**Conseil économique et social**

Commission économique pour l'Europe**Comité des transports intérieurs****Forum mondial de l'harmonisation des Règlements
concernant les véhicules****Groupe de travail du bruit****Soixante-deuxième session**Genève, 1^{er}-3 septembre 2015

Règlement n° 28 (Avertisseurs sonores)**Proposition de complément 5 au Règlement n° 28****Communication de l'expert de la Fédération de Russie***

I. **Exemple Disposition de la marque d'homologation de l'avertisseur sonore**

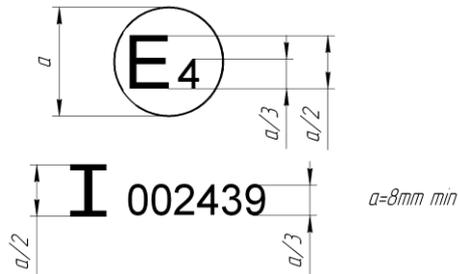
- ~~5.6 La marque d'homologation doit être nettement lisible et indélébile.~~
- ~~5.75.6~~ L'annexe 3, ~~section 1,~~ du présent Règlement donne un exemple du schéma de la marque d'homologation.

II. Exemple Disposition de la marque d'homologation d'un véhicule en ce qui concerne la signalisation sonore

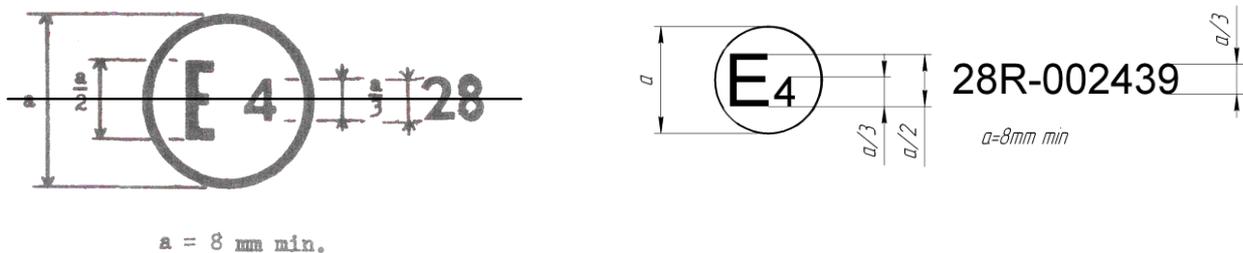
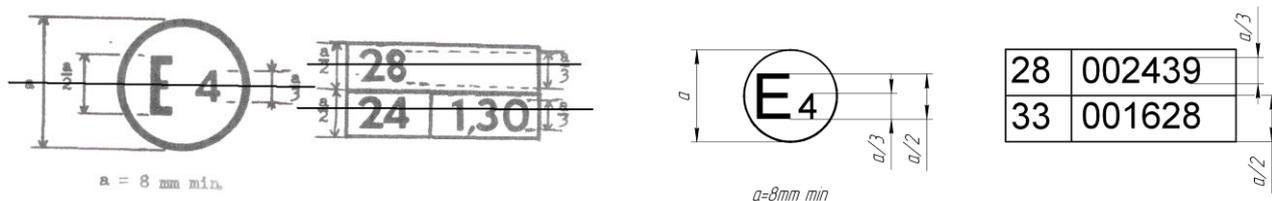
15. Il est proposé de préciser les types de marques d'homologation. Le texte est modifié conformément à la pratique actuelle.

Positions du microphone pour le mesurage des paramètres acoustiques des avertisseurs sonores

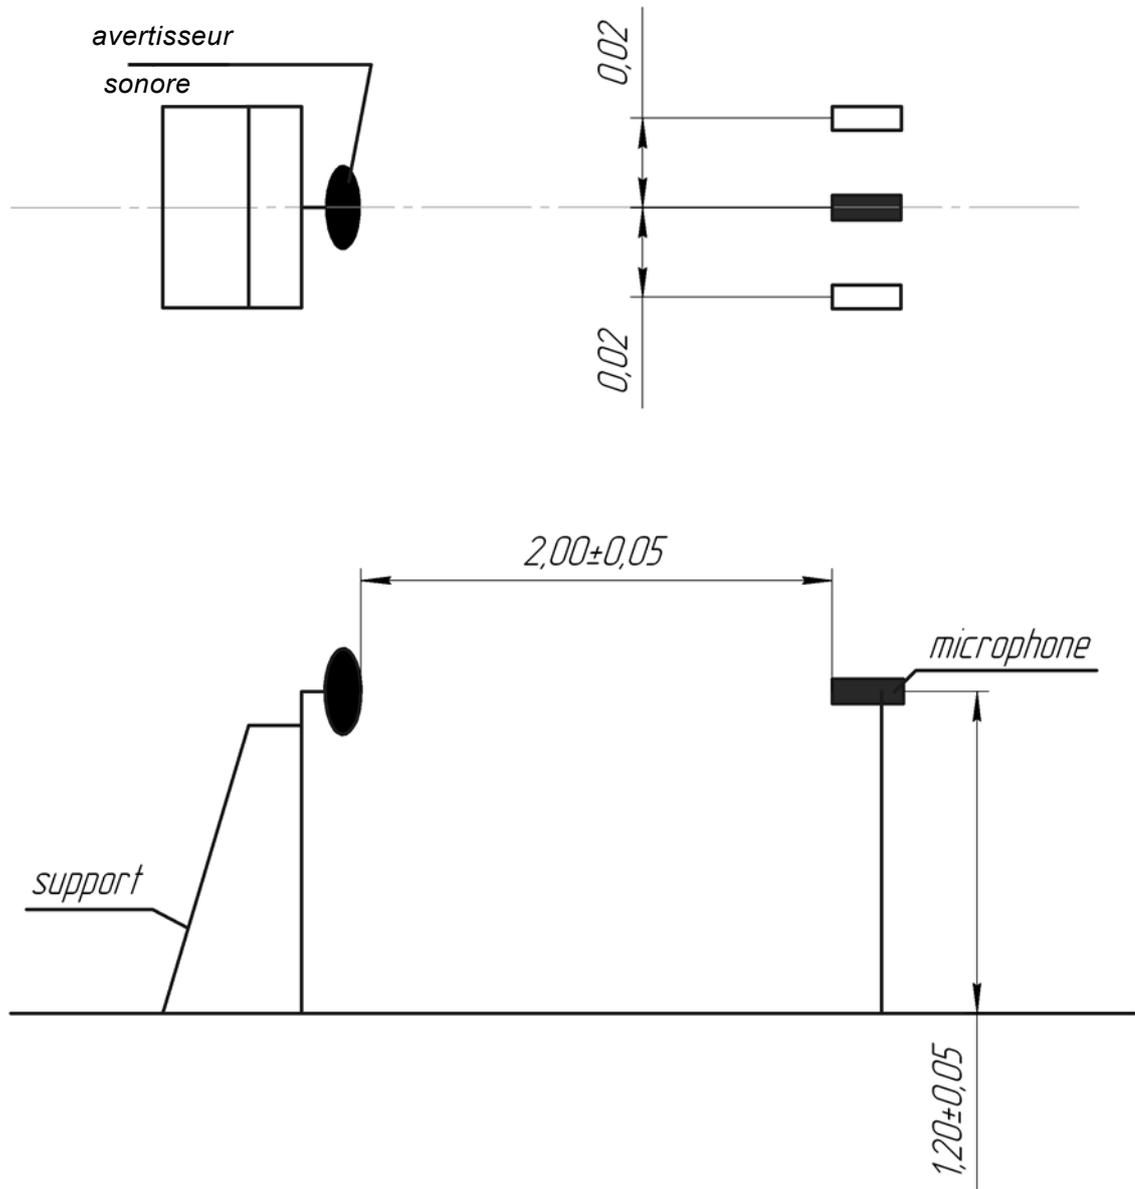
- Le microphone doit être placé de façon que sa membrane soit à une distance de ~~2,00 ± 0,04~~ **2,00 ± 0,05** m du plan de sortie du son émis par l'appareil. **Le microphone doit être placé face à la surface avant d'émission sonore de l'avertisseur dans la direction permettant de mesurer le niveau sonore maximal. Voir la figure à l'annexe 4.**

Positions du microphone pour le mesurage de la signalisation sonore des automobiles

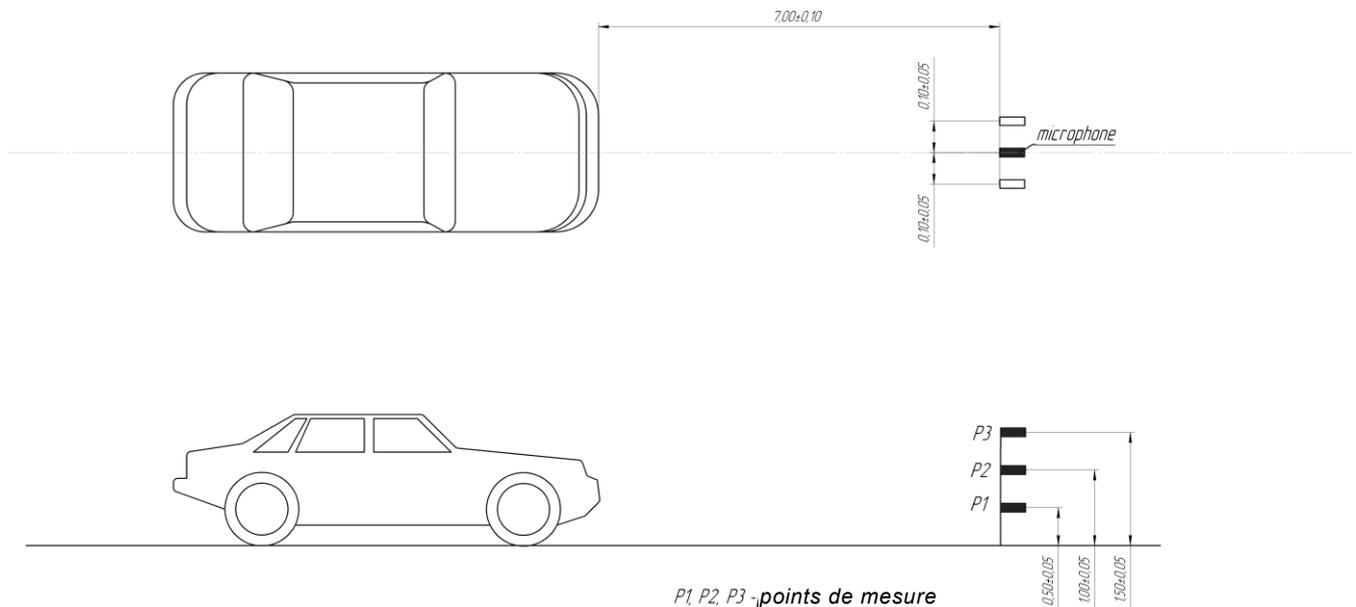
- ~~14.4~~14.3.3 La valeur du niveau de pression acoustique pondéré selon la courbe "A" émis par le ou les appareils montés sur le véhicule est mesurée à une distance de **7,00 ± 0,10** m en avant du véhicule (**voir annexe 4**), ce dernier étant place en terrain dégagé⁵, sur un sol aussi lisse que possible. ~~et, s'il s'agit d'avertisseurs alimentés en courant continu, son moteur étant arrêté. La tension d'essai spécifiée au paragraphe 6.2.3 doit être assuré par :~~

- ~~14.5~~14.3.4 Le microphone de l'appareil de mesure doit être placé approximativement (**± 0,10 m**) dans le plan longitudinal médian du véhicule;
- ~~14.6~~14.3.5 Le niveau de pression acoustique du bruit ambiant et du bruit généré par le vent doit être inférieur d'au moins 10 dB(A) au niveau sonore à mesurer;
